Mission régionale d'autorité environnementale

**Avis de la mission régionale  
d'autorité environnementale  
Centre-Val de Loire  
sur la création de la ZAC de la « Butte Cordelle »  
sur la commune du Coudray (28)**

N°2021-3489

*Contexte routier du périmètre d'étude (source : étude d'impact page 196)*

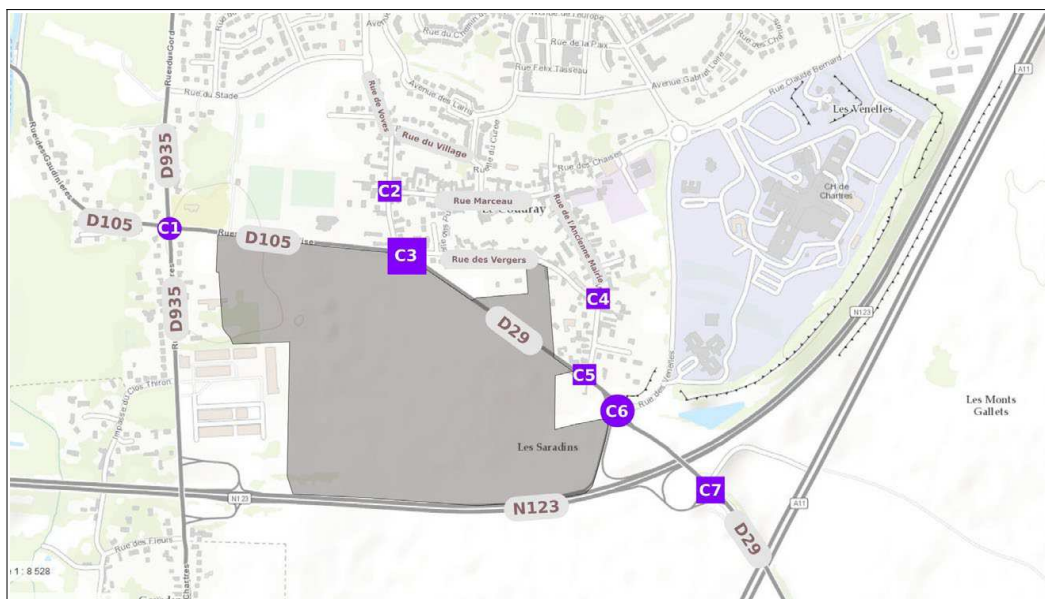
Une campagne de comptages a été effectuée au mois de septembre 2020, il est toutefois possible que la situation sanitaire ait pesé à la baisse sur les trafics routiers alors enregistrés. Le document indique néanmoins que la RD29 est l'axe le plus chargé aux heures de pointe du matin, avec des trafics à destination du centre de la métropole de Chartres. Aux heures de pointe du soir, ce sont la RD105 et la rue des Venelles qui absorbent les trafics les plus importants, en provenance de la métropole de Chartres. Le document rappelle également « que sur la RN123 au nord du site, les comptages de la Région Centre – Val de Loire de 2015 font état d'un trafic d'environ 35 494 véhicules/jour au droit du Coudray » (page 200), il aurait pu être intéressant d'effectuer un comptage sur cette portion de la RN123 afin de connaître l'évolution des trafics routiers depuis 2015.

**L'autorité environnementale recommande d'actualiser l'étude d'impact avec une étude de trafic comprenant des comptages récents et prenant en compte des comptages sur la RN123 sur la zone située entre le pont de la RD935 et le giratoire d'intersection entre les RN123, 154 et la RD7154 .**

*Desserte de la ZAC en transports en communs (source : étude d'impact page 203)*

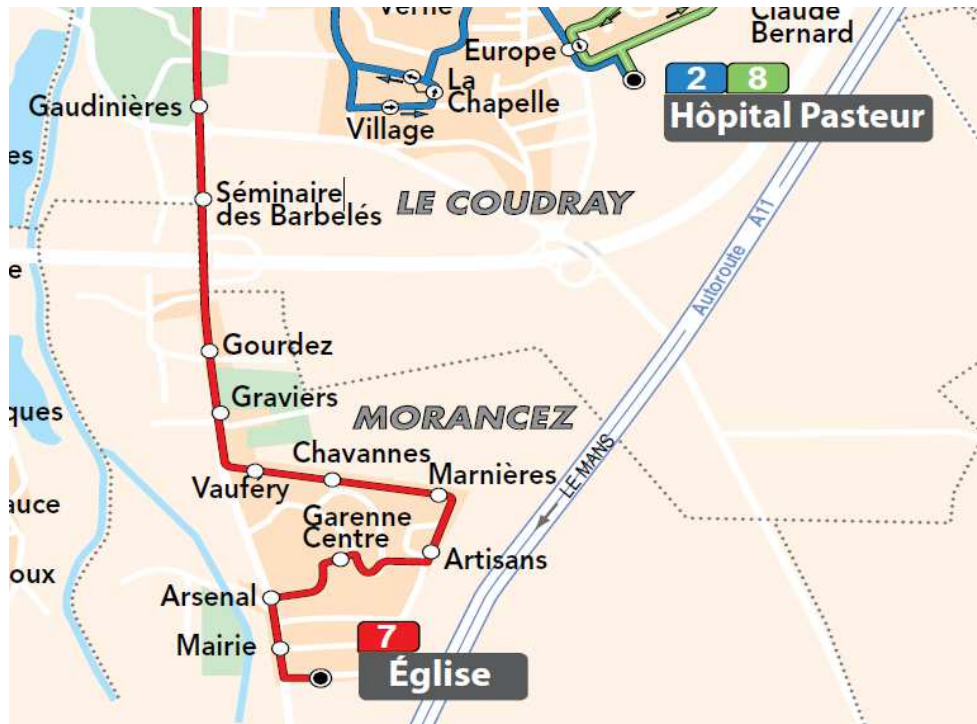
Pour réduire les trafics routiers provoqués par l'urbanisation de cette zone, la construction d'alternatives à l'automobile, favorisant le report modal est à étudier. Les transports en commun peuvent remplir cette mission si l'offre est adaptée. Il apparaît donc indispensable que le porteur de projet présente les actions prévues auprès de Chartres Métropole pour favoriser l'usage des transports en commun (création de nouveaux arrêts, de nouvelles lignes, cadencements...).

**L'autorité environnementale recommande à l'autorité organisatrice de la mobilité de développer d'une offre de transports en commun permettant de réduire le nombre de véhicules individuels induits par le projet.**

*Typologies de trottoirs à proximité du projet (source : étude d'impact page 205)*

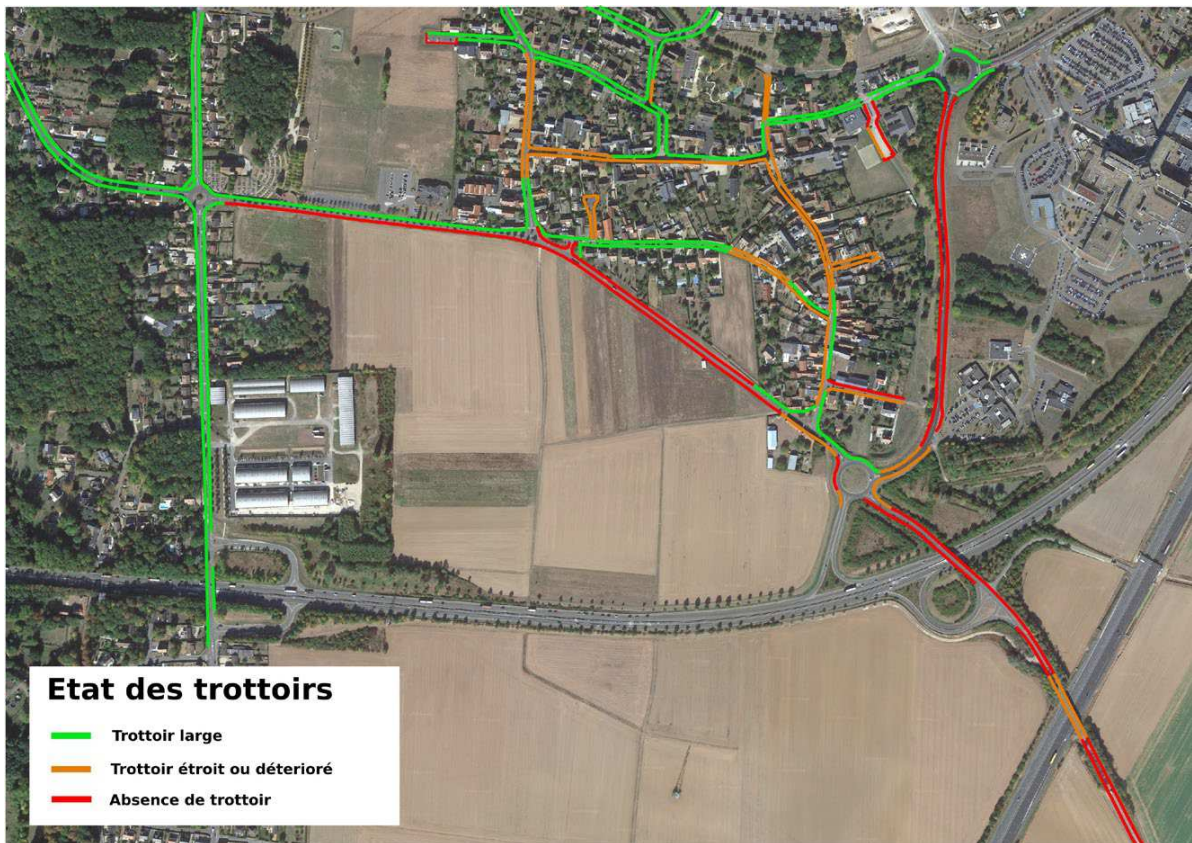
La commune du Coudray possède un certain nombre d'aménagements cyclables et piétonniers, aménagements qui s'inscrivent dans le cadre du schéma directeur « Plan Vert » de la métropole chartraine. Toutefois, aucun de ces éléments ne se situe à proximité du site de la ZAC. Le plan page 205 montre même que les voies longeant le site ne possèdent pour la plupart pas de trottoirs aménagés et sécurisés.

Plusieurs aménagements destinés à favoriser et sécuriser les modes actifs sont prévus, notamment l'aménagement de la RD29 en boulevard urbain avec des carrefours à feux et des plateaux surélevés avec traversée. Le dossier évoque également une piste cyclable en continuité de celle du Vau Grivot. Il aurait été pertinent de préciser bien davantage les aménagements internes et les voiries programmés qui sont constitutifs de la ZAC. L'absence de trottoirs sécurisés sur les RD 29 et 105 est évoquée plus tôt dans le document mais cette absence n'est pas acceptable pour un espace de vie.

**L'autorité environnementale recommande de définir plus précisément les aménagements sécurisés pour les modes actifs et notamment piétons.**
